## CONCEPTO DE AMENAZA RUINA N° CAR – 166

LOCALIDAD: (03) Santa Fe  
UPZ: (94) La Candelaria  
BARRIO: La Catedral  
DIRECCION: Avenida Jiménez No. 3-75 Int. 23-F  
FECHA DE VISITA: Diciembre 12 de 2004  
SOLICITANTE: Inspección 3ª "D" Distrital de Policía  
POBLACION BENEFICIADA: 1 Persona (1 Familia)  
AREA: 400m<sup>2</sup> (aproximadamente)

Este concepto corresponde a la visita de inspección para verificar el estado y condiciones de los muros de cerramiento del predio ubicado en la Avenida Jiménez No. 3-75 Int. 23-F con el fin de establecer si amenazan ruina o no.

Foto 1. Fachada del predio.

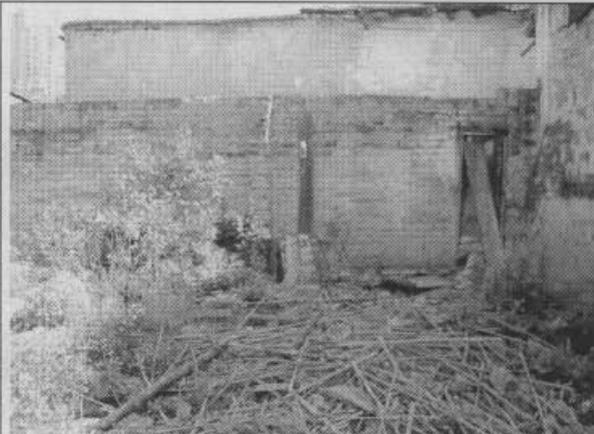
Los muros se encuentran en buen estado (Foto 1 y 2) y no presentan fallas estructurales ni asentamientos evidentes. El muro divisorio del costado Oriental, por el interior del predio tiene 1.50m de altura, pero por el predio vecino, el muro alcanza una altura de 5.00m y su construcción es irregular (Foto 3 y 4)

De acuerdo con lo anterior, se puede establecer que el muro de cerramiento de la edificación **NO AMENAZA RUINA**, pero teniendo en cuenta la esbeltez del muro Oriental y considerando que adicionalmente hace las veces de muro de contención, se recomienda a los propietarios o responsables del predio hacer los trabajos de mantenimiento y construcción de elementos de confinamiento para el muro.
